Correctif

Moteurs triphasés

DRN63 - 315, DR2S56 - 80, DR2L71 - 80

2 Feuilles de cotes corrigées

2.1 Correction de la feuille de cotes pour DRN225..

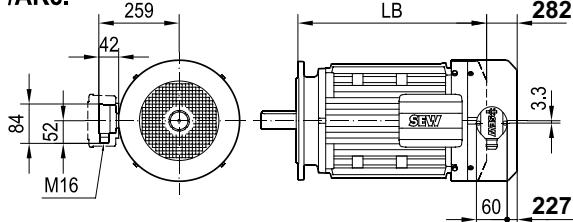
Lors du montage du codeur actuel AK8Y, les cotes du capot de ventilateur et par conséquent la longueur totale du moteur changent.

Les cotes en gras sur les illustrations suivantes sont les cotes corrigées.
